PHILIPS SERVICE MAANDBLAD

ORGAAN SPECIAAL BESTEMD VOOR
LEDEN VAN HET INSTITUUT VAN ERKENDE
SERVICE HANDELAARS IN NEDERLAND

ONTVANGST VAN ZENDERS IN DE VISSERIJ-BAND

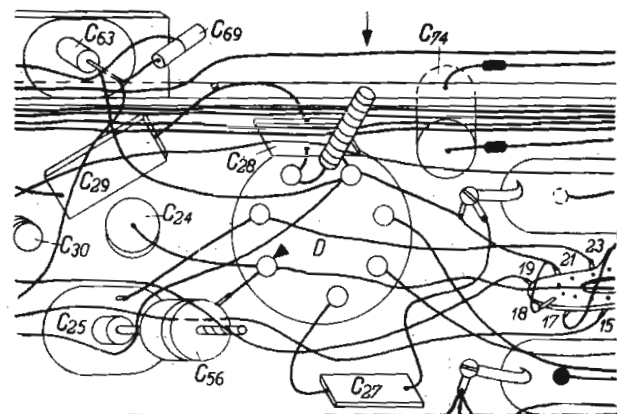
Het sedert kort in de handel gebrachte radio-toestel 681 X is uitgerust met een tweede kortegolfband (KG 3), waarvan de laagste frequentie niet aansluit aan de hoogste frequentie, waarop in het middengolf-bereik (MG) kan worden afgestemd. In een gebied tussen 1720 en 1840 kHz is geen ontvangst mogelijk, zodat de frequentie 1805 kHz niet kan worden ontvangen.

Voor het KG 3-gebied is dit niet zo hinderlijk en is slechts een kleine wijziging in de schakeling nodig. Een bevredigende oplossing wordt n.l. verkregen door een draadtrimmer van 200 pF parallel te schakelen aan de paddingcondensator C28. Om er zeker van te zijn, dat de gewenste visserijzender binnen het bereik van onze afstemming valt, wordt getrimd op 1800 kHz.

1. parallel aan C28 wordt een draadtrimmer van 200 pF aangebracht, zoals aangegeven in de figuur.
2. op de afstemcondensator wordt de 15° mal aangebracht en de afstemcondensator zover uitgedraaid, totdat het stripje op de as ervan tegen de 15° mal stuit.

3. Aan de antennebus van het toestel wordt een signaal van 6 MHz van de service-oscillator toegevoerd, waarna antenne- en oscillatorkring worden afgeregeld op maximum aanwijzing van de output-indicator.
4. De 15° mal wordt verwijderd, de afstemcondensator geheel ingedraaid en de service-oscillator ingesteld op 1800 kHz, waarna de draadtrimmer wordt afgetrokken, totdat de outputmeter maximum output aanwijst.

Door de spreiding, welke de apparaten onderling kunnen vertonen, kan het voorkomen, dat de capaciteit van de draadtrimmer (200 pF) niet voldoende is. In een dergelijk geval moet nog een extra keramische condensator van 100 à 200 pF hieraan parallel worden geschakeld.

EEN TIP UIT DE SERVICE-WERKPLAATS

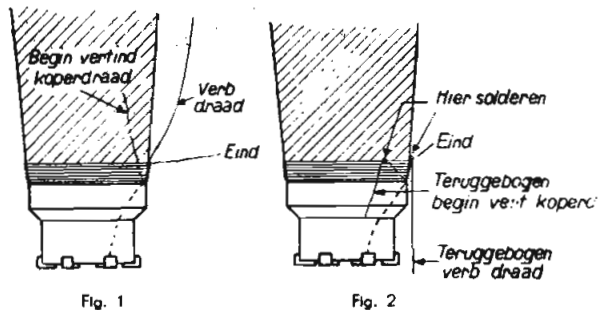
Bij een enigszins ruwe behandeling van de buis kan het licht voorkomen, dat de huls los raakt van de ballon en hierdoor 't verbindingsdraadje geen goed contact maakt met de metallisering, hetgeen kraken en genereren kan veroorzaken. In de meeste gevallen gelukt het op de volgende manier om de buis weer bruikbaar te maken: het gedeelte van de verbindingsdraad, dat rond de ballon is gewikkeld, wordt losgenomen, blank geschraapt en in de lengterichting langs de buis gelegd, zie fig. 1.

Nu wordt een weinig necolcement of een dergelijk sneldrogend plakmiddel, waarin celluloid is opgelost, tussen huls en ballon gebracht, waarna ze tegen elkaar worden gedrukt. Met behulp van een elastiekje of touwtje wordt de huls en ballon bij elkaar gehouden en het geheel te drogen gelegd. Zodra de lijm hard is geworden, kan de reparatie worden afgewerkt.

Een aantal slagen vertind koperdraad van 0,5 mm wordt netjes naast elkaar bij de huls om de ballon gelegd (over de verbindingsdraad), en wel zoveel slagen als nodig zijn om een goed contact met de metallisering te verzekeren, zie fig. 1.

De einden van de vertinde draad worden in elkaar gedraaid, de verbindingsdraad wordt teruggebogen en voorzichtig met een flink hete soldeerbout aan de wikkeling vastgesoldeerd (vastgetipt), zie fig. 2.

MICROFONISCH EFFECT BIJ HET APPARAAT 209 U

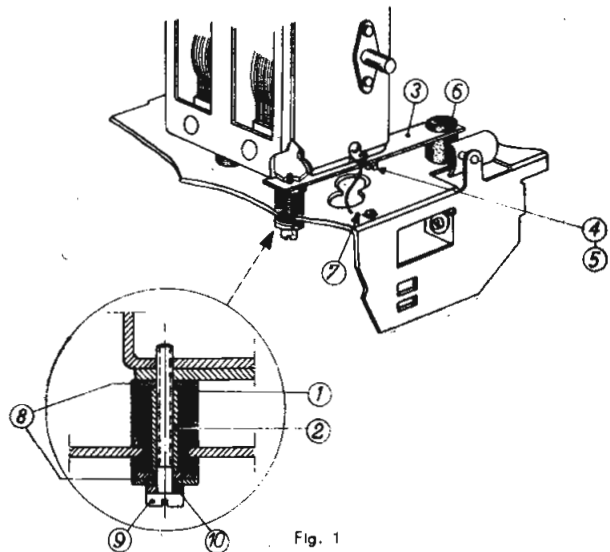
Bij een aantal apparaten 209 U is de afstemcondensator op rubber gemonteerd, teneinde microfonisch effect tegen te gaan. Mocht dit bij het betrokken apparaat niet het geval zijn, dan verdient het aanbeveling deze verbetering alsnog aan te brengen.

2. Na de stand van de aandrijftrommel ten opzichte van die van de as van de afstemcondensator te hebben genoteerd, wordt de aandrijftrommel losgenomen.
3. Het aandrijfskoord wordt geheel verwijderd.
4. De schroefjes, waarmee de afstemcondensator op het chassis is bevestigd, worden er uit gedraaid, zodat de condensator kan worden weggenomen. Hierbij moet er op worden gelet, dat niet de L.G. oscillatorspoel wordt beschadigd.
5. De drie gaten, waarin de schroeven voor bevestiging van de condensator zaten, worden met de nodige voorzichtigheid vergroot tot 8,5 mm.
6. In twee van deze gaten wordt een rubbertulle (pos. 1 in fig. 1) met afstandstuk aangebracht (pos. 2 in fig. 1).

7. Door middel van een schroef met verende sluitring wordt een metalen beugel tegen de afstemcondensator aangebracht, zie pos. 3, 4 en 5 in fig. 1. In deze beugel wordt eveneens een rubbertulle aangebracht, zie. pos. 6 in fig. 1.

8. Aan het aardpunt van de afstemcondensator wordt een blank draadje van 4,5 cm lengte gesoldeerd (fig. 1, pos. 7).
9. Door middel van twee schroeven wordt nu de condensator vastgezet (zie fig. 1, pos. 9), waarbij zowel boven als onder de rubbertulle een sluitring en bovendien onder de kop der schroeven een verende sluitring wordt aangebracht. (Zie pos. 8 en 10 in fig. 1.) Onder de kop van de voorste schroef (zie fig. 1, pos. 8) worden twee sluitringen gebruikt, aangezien anders de schroef de vaste platen van de condensator zou raken en hierdoor de condensator zou kortsluiten. Eveneens moet worden opgelet, dat de afstemcondensator geen sluiting maakt tegen het huis van de electrolytische condensator.

11. Op de aandrijftrommel wordt een nieuw aandrijfkoord gelegd. Dit touw heeft, in tegenstelling met het oude, twee lussen en is 340 mm lang, zie fig. 2.

- a. een metalen beugel, codenummer A3 610 15.0 pos. 6 in fig. 1.
- b. drie rubbertulles, codenummer 28 725 52.0 pos. 1 en 6 in fig. 1.
- c. twee afstandstukjes, codenummer A3 302 11.0 pos. 2 in fig. 1.
- d. vijf sluitringen, codenummer 07 025 00.0 pos. 8 in fig. 1.
- e. twee verende sluitringen, codenummer 07 041 30.0 pos. 10 in fig. 1.
- f. twee schroeven, codenummer 07 703 25.0 pos. 9 in fig. 1.
- g. een tandring, codenummer 07 045 02.0 pos. 5 in fig. 1.
- h. een schroef, codenummer 07 803 06.0 pos. 4 in fig. 1.
- i. aandrijftouw, codenummer 06 606 29.0 pos. 1 in fig. 2.
- j. twee touwklemmen, codenummer 07 068 37.0 pos. 2 in fig. 2.

Fig. 1

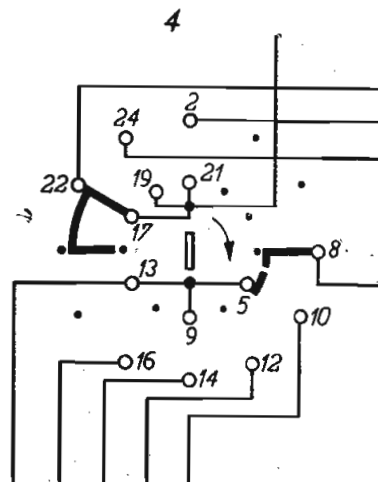
- a. In het principeschema van bovengenoemd apparaat komt een onjuistheid voor in de tekening van schakelaarsectie 4. Het rotorcontact bij punt 22 dient gelijk te zijn aan dat bij het overeenkomstige punt in de schakelaarsecties 2 en 6, en zoals aangegeven in figuur 1.
- b. In de lijst van onderdelen en gereedschappen op blz. 4 zijn de codenummers van de segmenten 5 en 6 van de golfgebiedschakelaar onderling verwisseld. Deze moeten dus zijn: schakelsegment no. 5 — codenr. A3 198 24.0. schakelsegment no. 6 — codenr. A3 198 62.0.
